Testo coordinato del

DM 1 febbraio 1986

*Norme di sicurezza antincendi per la costruzione e
l'esercizio di autorimesse e simili*

Circolare 05/11/2018 n. 2, prot. n. 15000

Quesito c.2

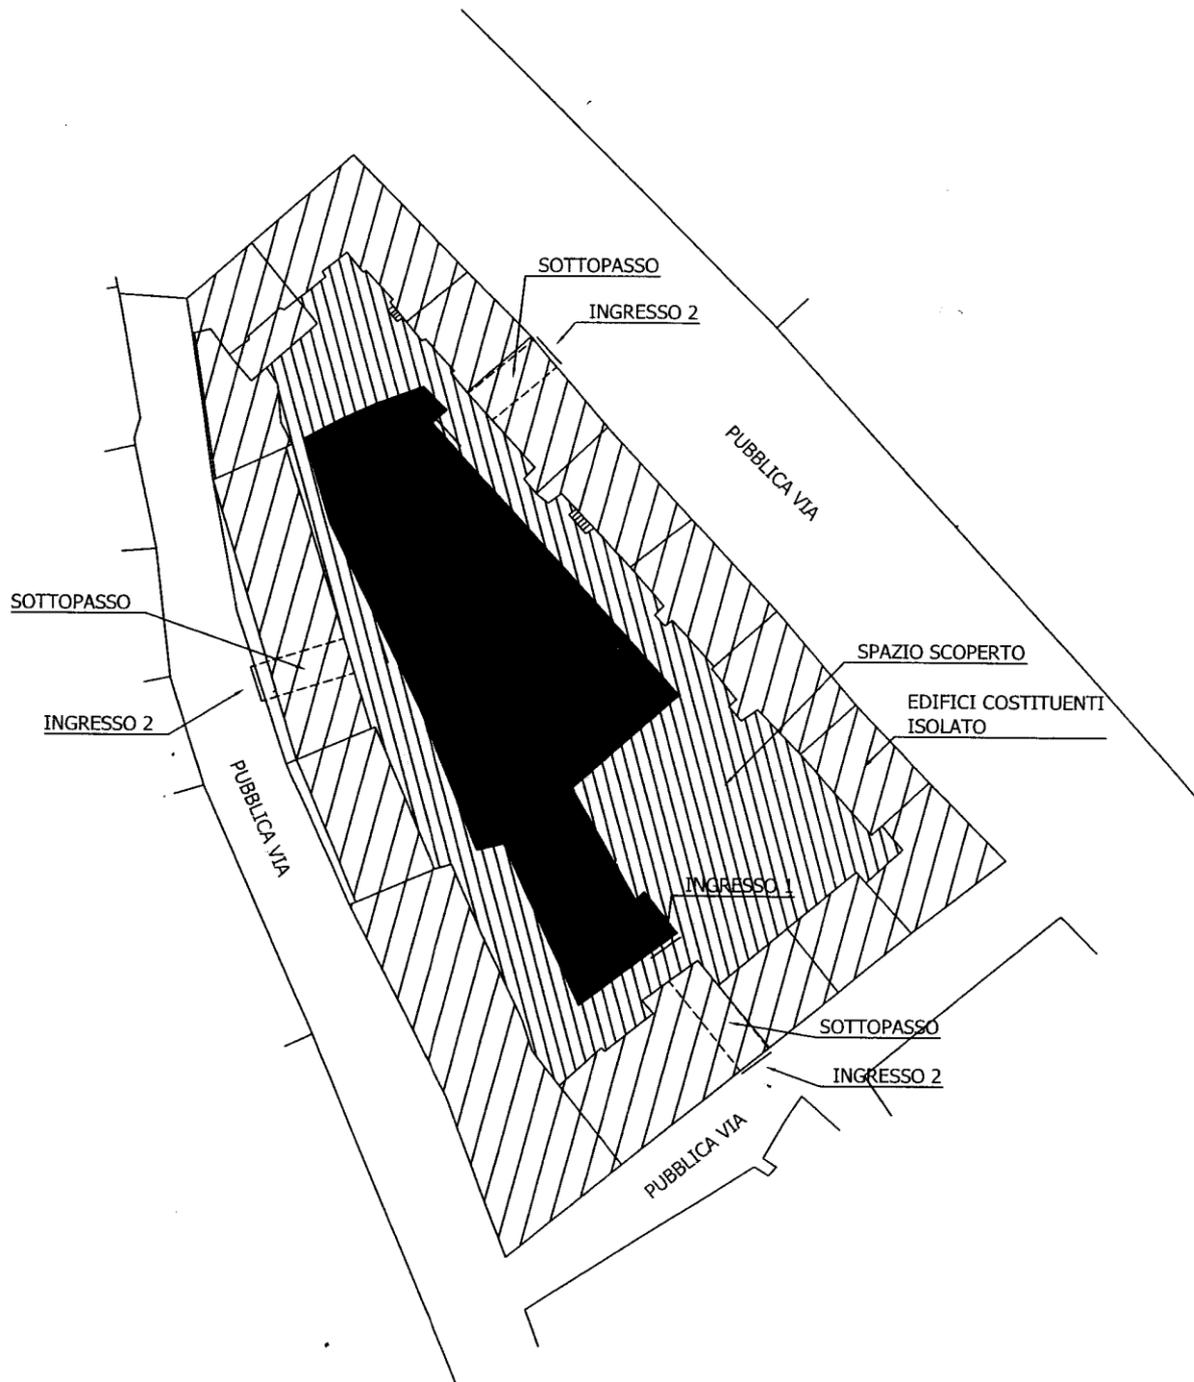
Premessa Il punto 3.9.3 prevede l'equivalenza tra ventilazione meccanica e ventilazione naturale realizzata con camini di superficie definita. Adottando una soluzione mediante camini, per essi è richiesta l'emissione a quota superiore alla copertura del fabbricato. Nelle specifiche non è chiarito se il "tiraggio" del camino può essere realizzato con camino unico per piano e/o per compartimento indipendentemente dalla superficie servita ovvero se la circolazione dell'aria deve essere assicurata, per esempio, mediante più camini uniformemente distribuiti nell'area servita. Le specifiche non indicano tantomeno a quale altezza sopra il fabbricato deve essere posizionato il terminale di scarico dei camini. Comunemente l'altezza richiesta è, per analogia a quanto specificato al punto 3.9.4 (autosilo), di almeno 1m.

Esempio Un'autorimessa a tre livelli interrati, sottostante una pubblica piazza, richiede la presenza di camini di ventilazione per ogni singolo piano. Accanto alle aperture di ventilazione naturale, indipendenti o a "shunt" e grigliate superiormente a livello piazza, vengono perciò realizzati i camini, anch'essi indipendenti o a "shunt", grigliati superiormente ma rialzati di 1m rispetto al livello piazza. Ipotizzando uno spessore del solaio immediatamente sottostante la piazza di 0,6m, il camino a servizio del primo livello interrato ha conseguentemente un'altezza efficace di 1,6m, mentre per i livelli inferiori l'altezza sarà tipicamente maggiorata per multipli di 3,0m (4,6m per il secondo interrato, 7,6m per il terzo interrato e così via). Va da sé che la ventilazione assicurata ai vari livelli avrà un'efficacia sensibilmente diversa.

Quesito Si richiede di esprimere parere sulla quota minima di emissione sopra la copertura del fabbricato, sul numero di camini e la loro posizione in funzione della superficie coperta e, con particolare riferimento all'esempio, se è possibile allineare la quota di emissione dei camini a quella di aerazione (livello piazza) perlomeno per i livelli interrati inferiori al primo.

Si concorda con quanto espresso da codesti Uffici, ma ritenendo tale parere incompleto rispetto al quesito posto, si soggiunge quanto segue:

ALLEGATO B.1

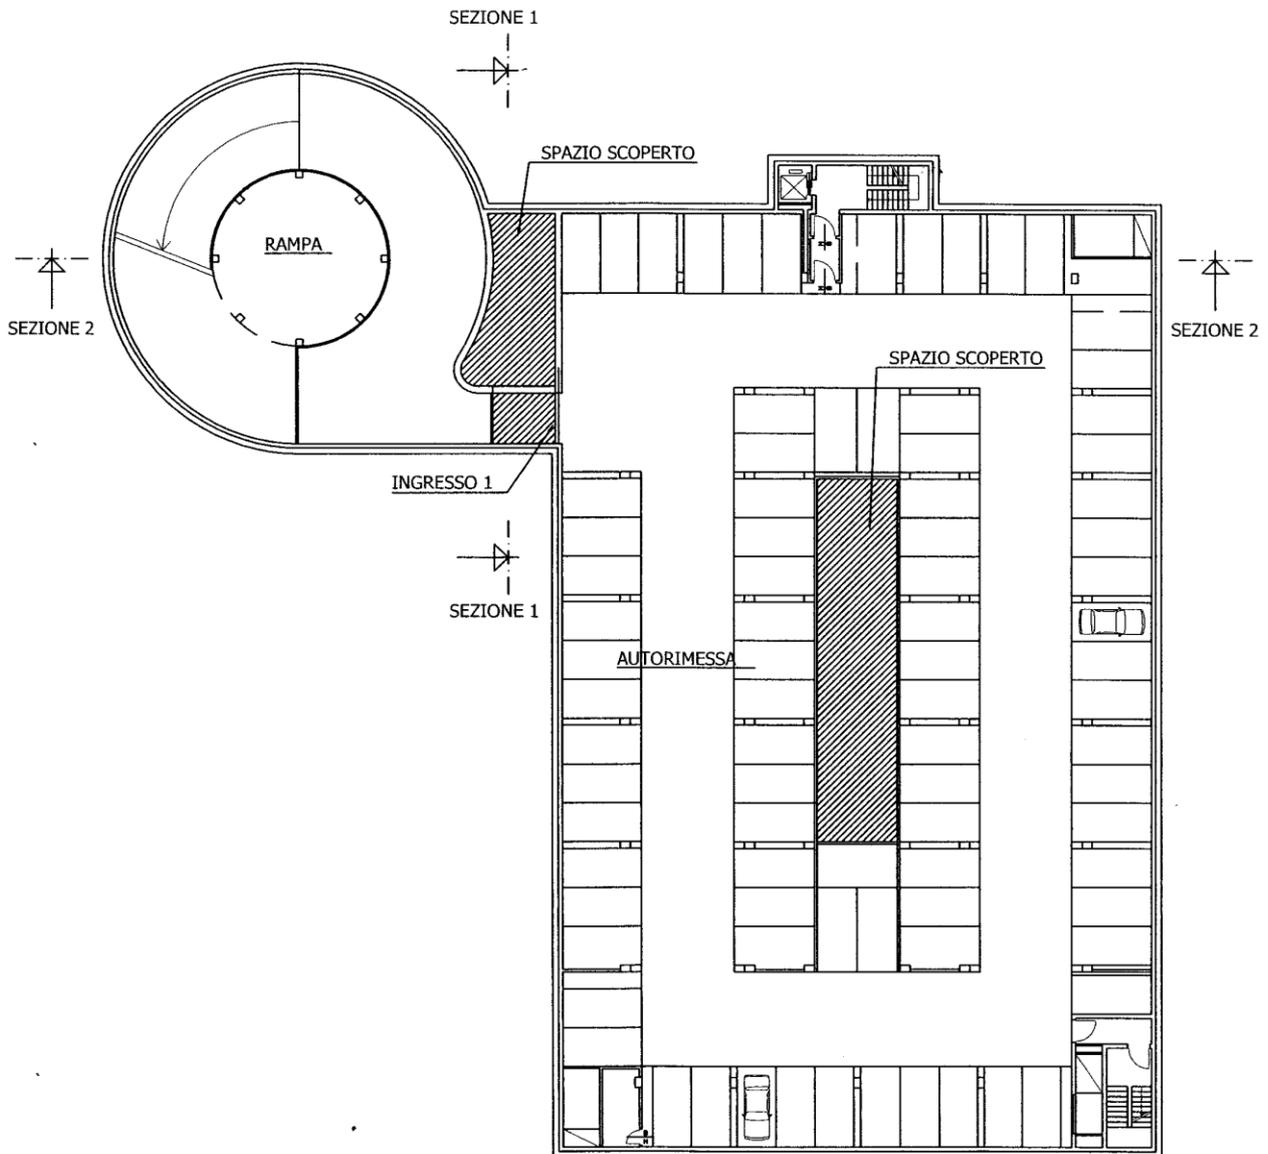
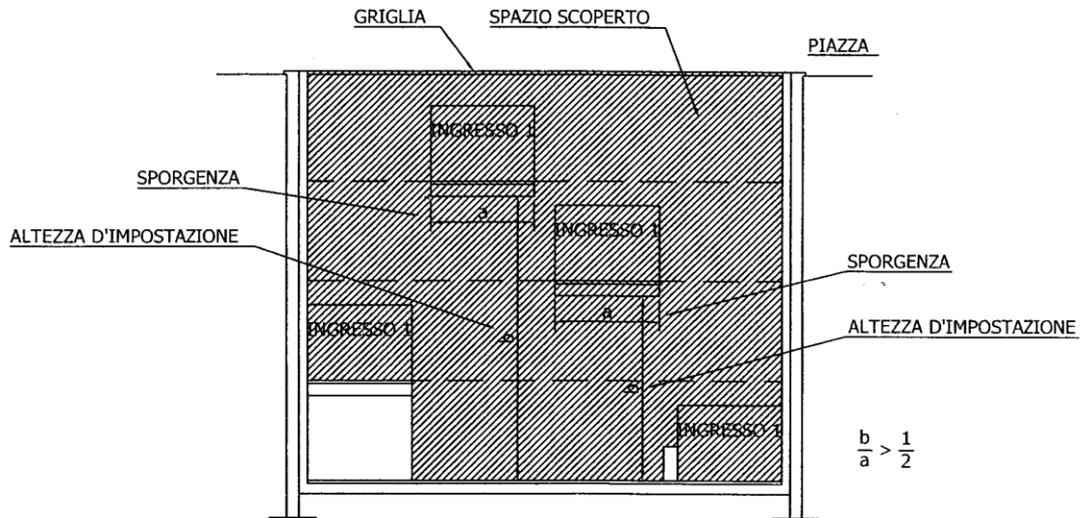
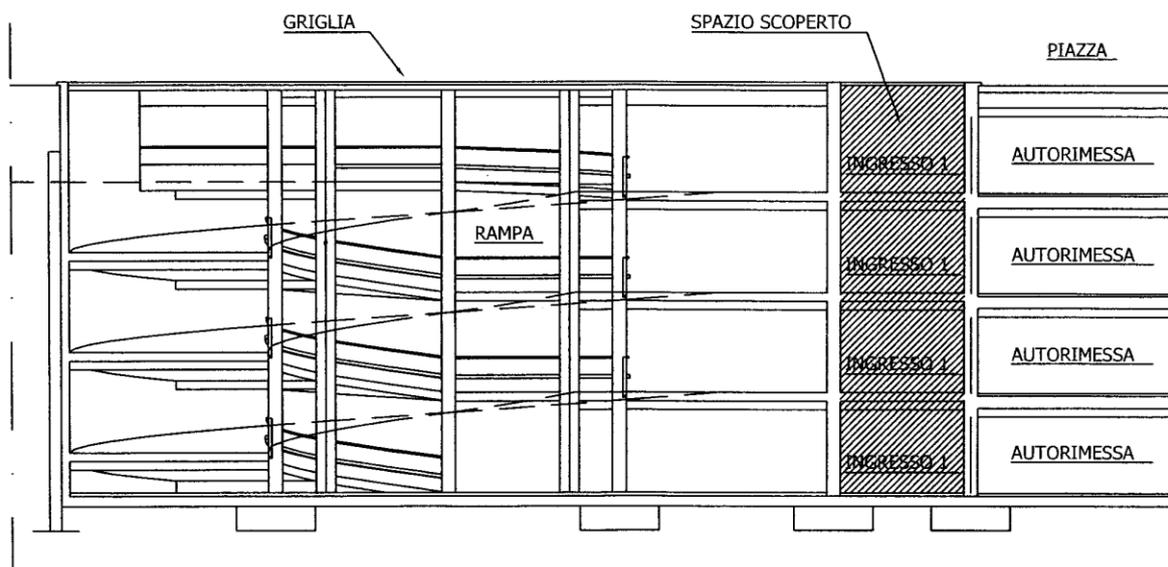
Quesito Si richiede di specificare le modalità di individuazione dell'ingresso e dell'accesso all'autorimessa con particolare riferimento all'esempio proposto.

Quesito Si richiede di indicare le dimensioni minime del foro di entrata all'autorimessa.

Per quanto concerne il secondo aspetto del quesito, peraltro connesso a quanto sopra esposto, giova richiamare quanto formulato dal punto 1.1.1 del decreto in materia di classificazione tipologica. La caratteristica ubicativa dei piani delle autorimesse viene correlata al piano di riferimento il quale, per il caso prospettato, non può essere la sovrastante piazza da cui, mediante rampa elicoidale, si realizza l'accesso, ossia il "sistema di percorso" che conduce ai vari ingressi di piano dell'autorimessa. Si soggiunge che, pur se la rampa in questione si sviluppa in area a cielo libero avente caratteristiche di "spazio scoperto", non possono essere considerati piani di riferimento i livelli di innesto della rampa con i vari piani di parcheggio.

Sulla problematica oggetto del quesito si è espresso il C.C.T.S. il quale ha dichiarato che la lettura del punto 3.7.0 del D.M. 1° febbraio 1986 obblighi a rispettare la corrispondenza tra la larghezza della rampa o quella del vano d'ingresso, ossia m 3,00 o m 4,50 a seconda dei casi.

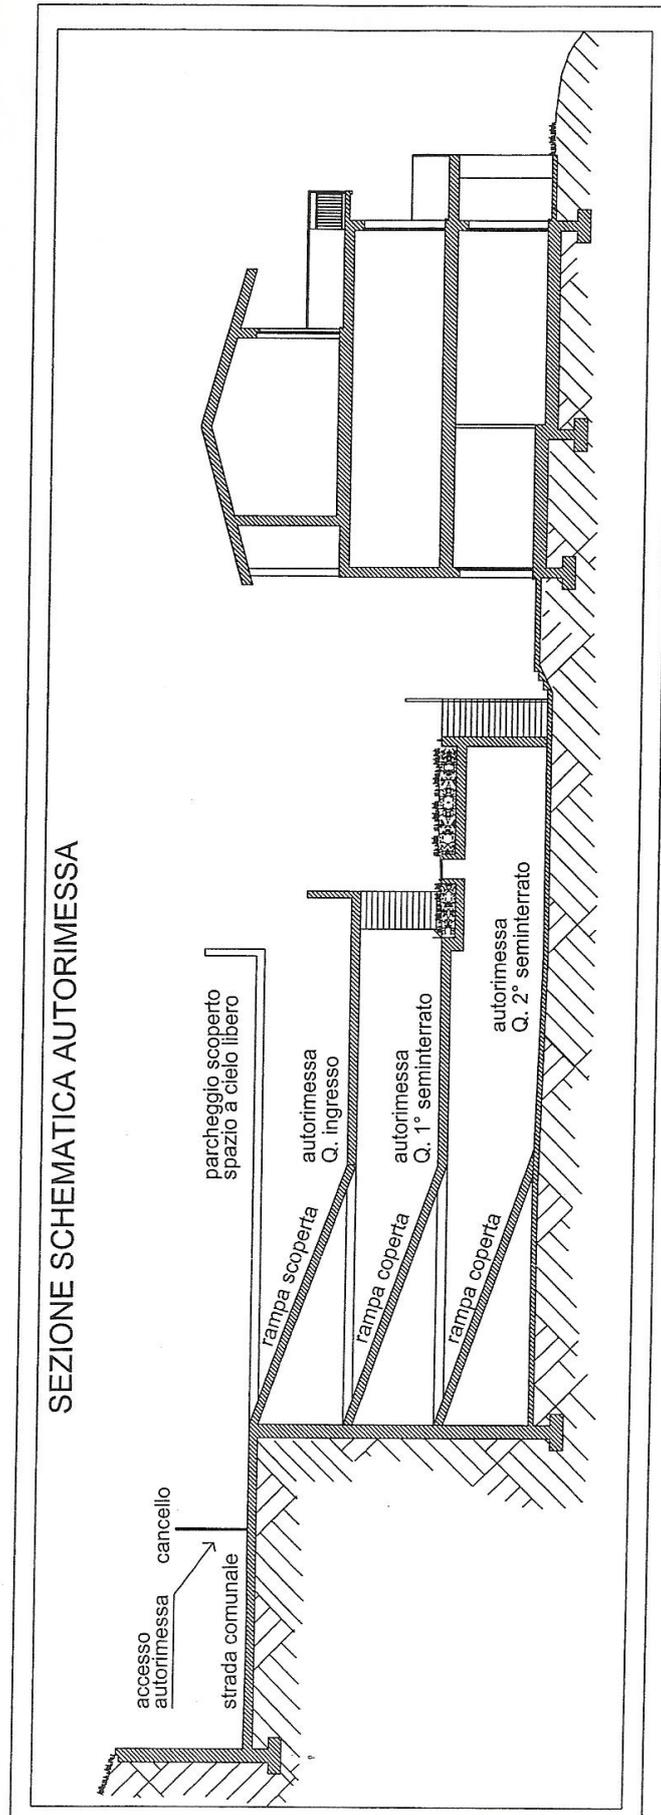
Come sopra menzionato i vari livelli hanno accessi pedonali e vie di fuga a cielo libero dalla parte di valle.

Tutta la autorimessa è verificata ai sensi dell'art. 3.6.1 del citato decreto nella norma che permette il compartimento composto da più piani.

Si esclude l'impianto di spegnimento automatico che si ritiene non necessario data la quota di riferimento dell'accesso a cielo libero che determina una tipologia con piano terreno a livello accesso da rampa scoperta e due piani sottostanti.

La società proprietaria scrivente chiede pertanto di conoscere se la propria interpretazione della quota di riferimento dell'accesso, e di conseguenza il conteggio dei piani, possa essere considerato corretto.

Al riguardo, tenuto conto delle definizioni di piano interrato e fuori terra di cui al punto 1.1.1 del DM 1.02.1986 e di piano di riferimento di cui al punto 0 dello stesso decreto, si ritiene che i piani dell'autorimessa oggetto di quesito, per quanto rilevabile dagli elaborati grafici prodotti, siano da considerare interrati, in quanto tutti ubicati a quota inferiore a quello del piano di riferimento.

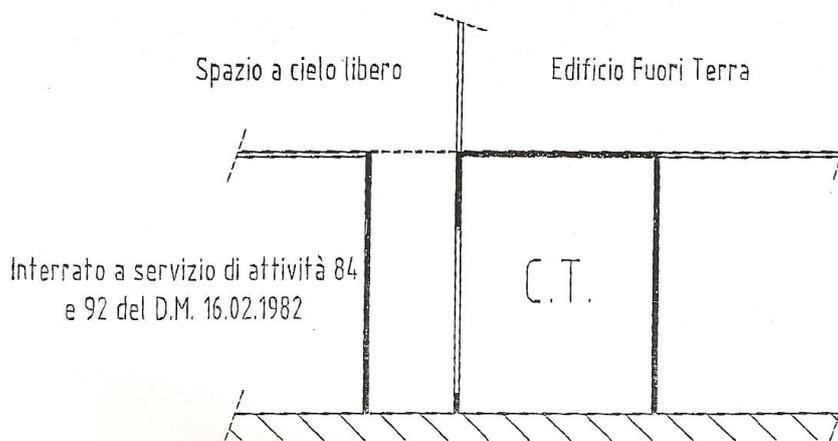
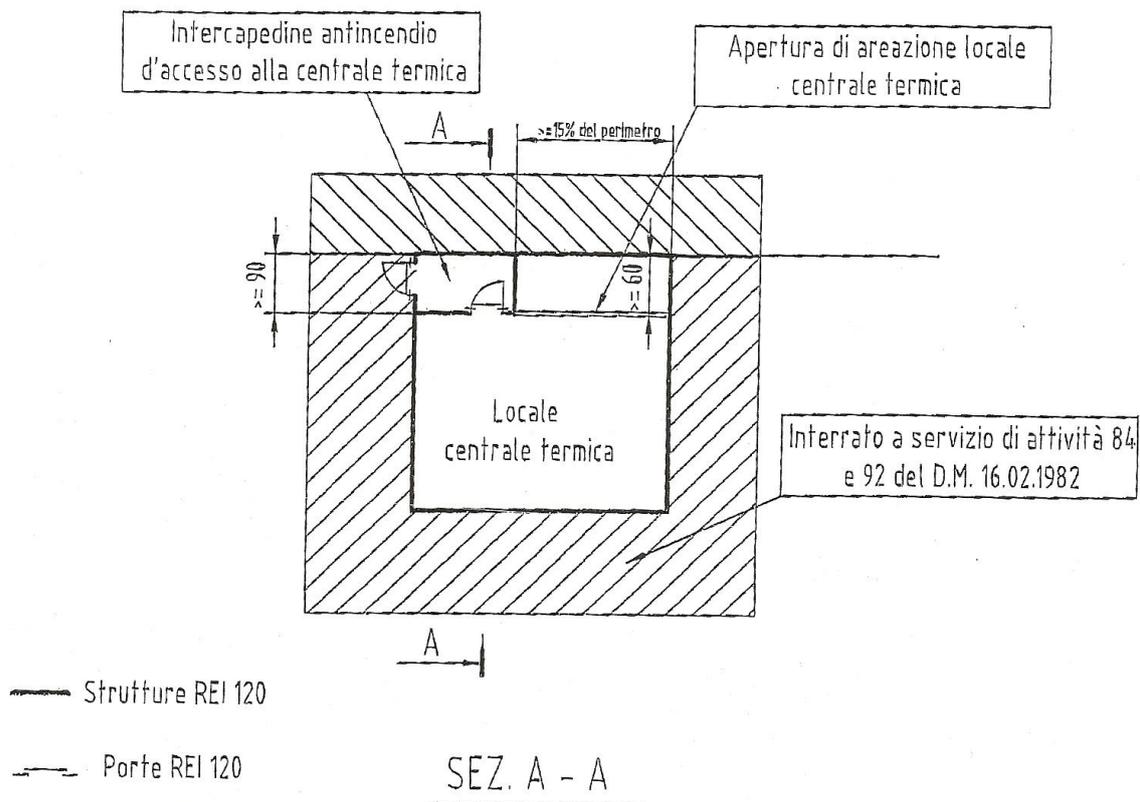
1. La misura minima del 15 %, richiesta dalla norma per la parete confinante con intercapedine, è riferita alla sola intercapedine ad esclusivo servizio per la realizzazione della superficie di aerazione, qualora non addossata a terrapieno ma adiacente ad altri locali interrati facenti parte del fabbricato servito, ovvero può comprendere

anche l'intercapedine antincendio di accesso al locale in prolungamento sulla medesima parete e separata da idoneo setto trasversale, in modo da realizzare un unico vano di distacco per l'intera lunghezza?

2. Sempre nel caso di locali interrati e per i casi prospettati (inseriti nel volume di fabbricati destinati anche parzialmente ad attività di cui ai punti 84 e 92 del citato D.M.), visto che al punto 4.2.4 comma 3 è previsto l'accesso dall'esterno o da intercapedine antincendio (già riportata al comma 1 dello stesso punto come modalità di accesso dall'esterno), non essendo riportata per l'intercapedine antincendio la esclusività della stessa come espressamente riportato per l'aerazione, l'accesso può essere consentito tramite intercapedine come rappresentata nel disegno allegato, con accesso alla stessa da locali adiacenti, visto che le norme specifiche sugli alberghi ed autorimesse permettono la comunicazione con l'attività 91 tramite filtro a prova di fumo (punto 3.5 del D.M. 01.02.1986 e punto 5.2 lettera c) del D.M. 09.04.1994)?

esemplificazione allegata alla richiesta di parere relativa a "autorimessa / centrale termica"
10/02/2009

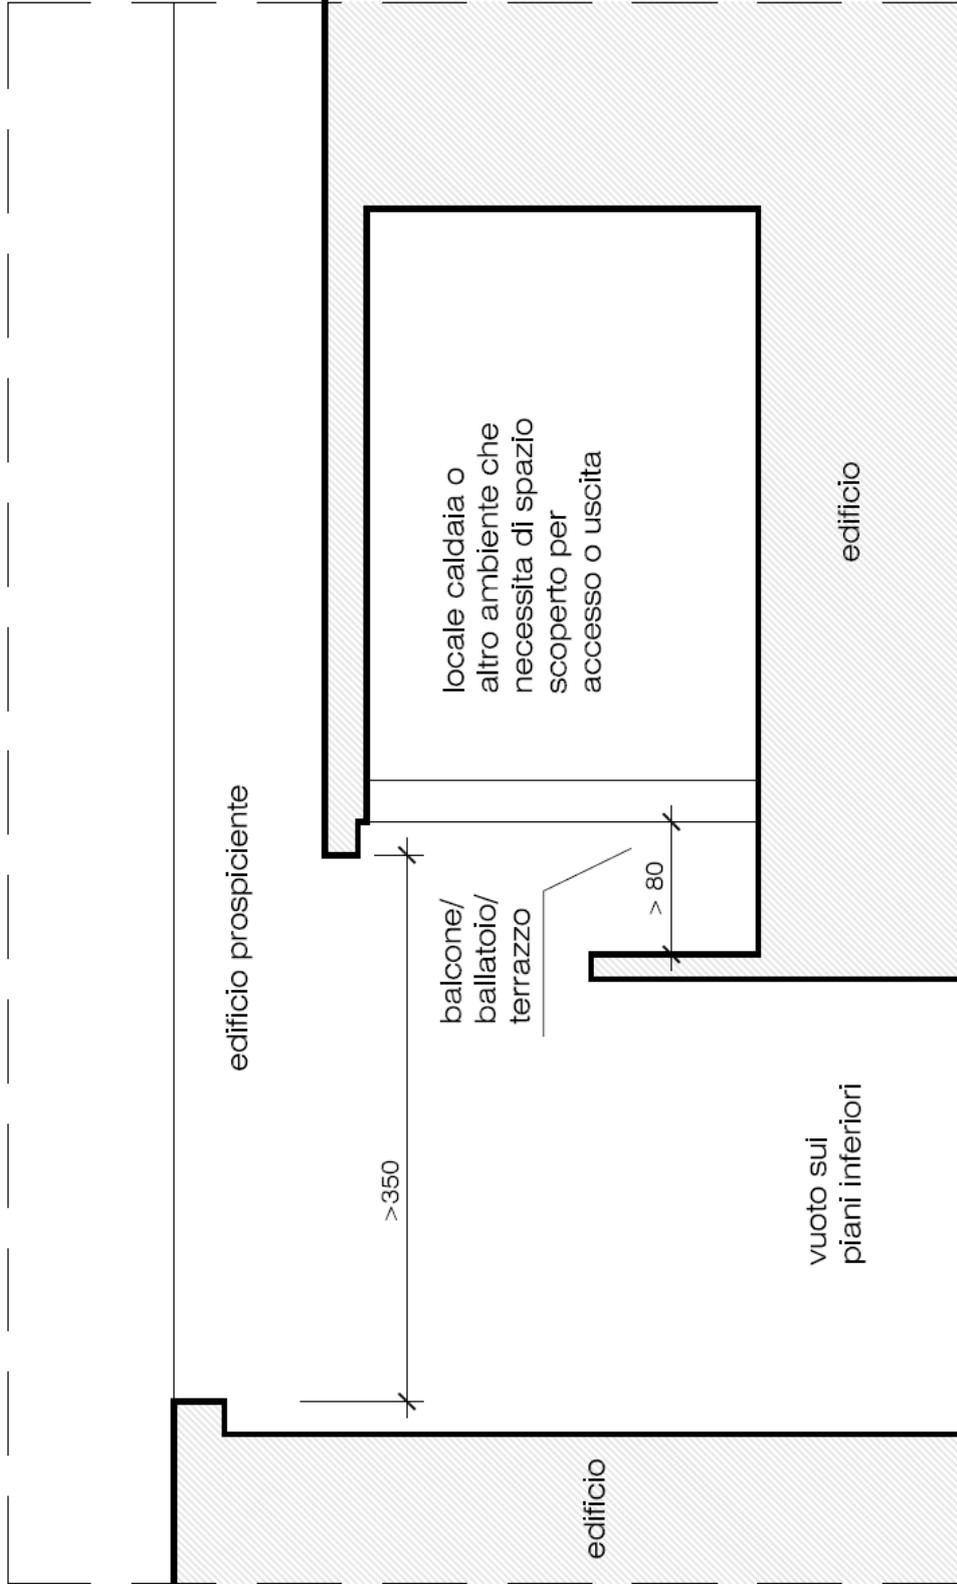
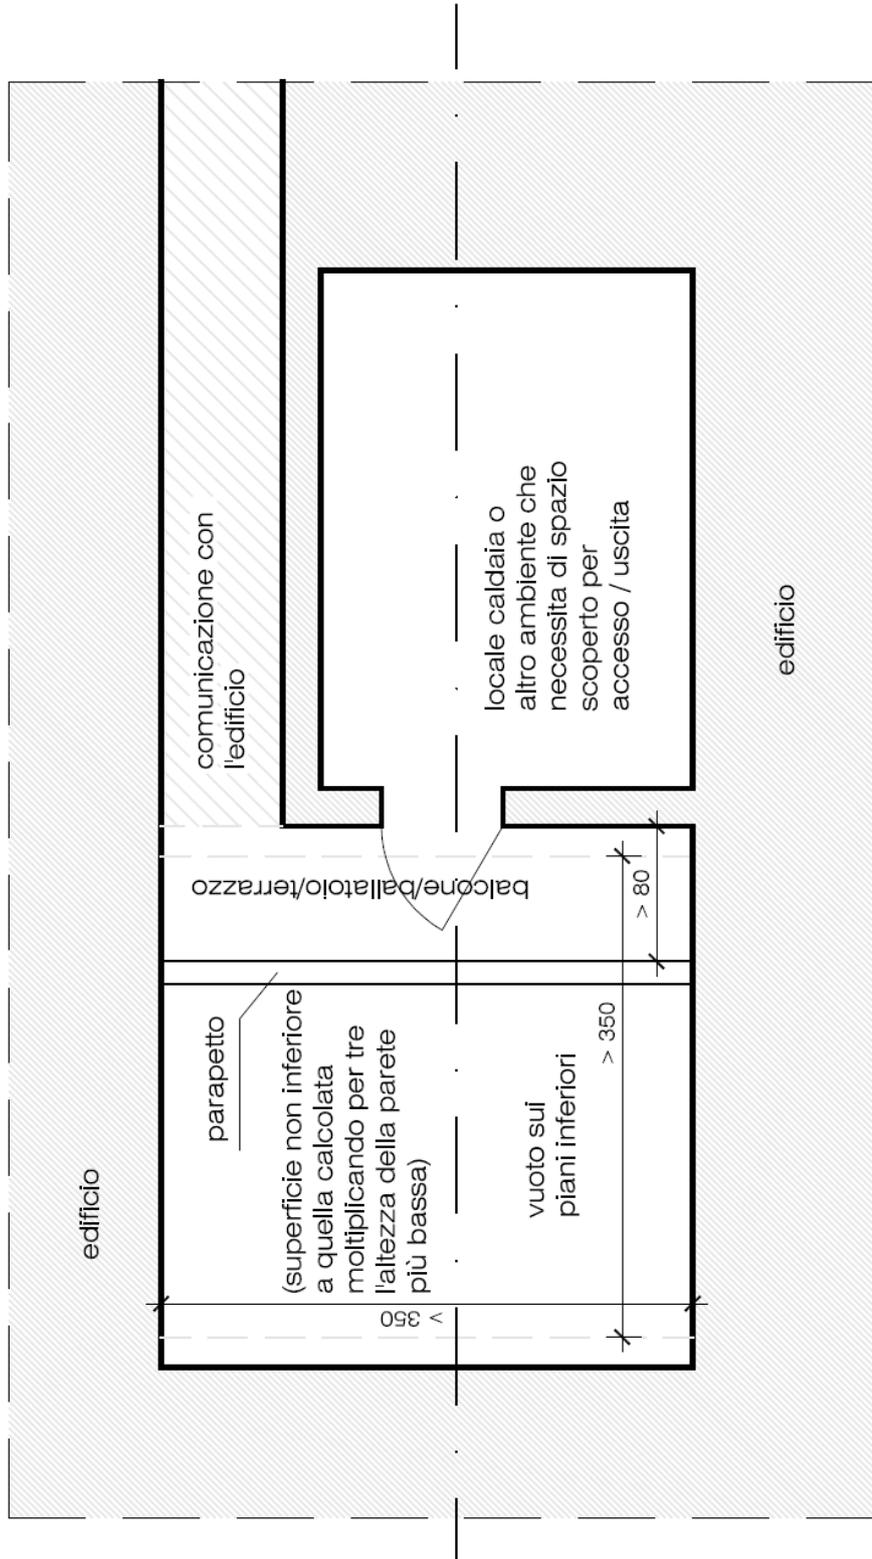
- l'allegato A al D.M. 30/11/1993 al punto 1.12 definisce come *“spazio scoperto”* un generico spazio con particolari caratteristiche.
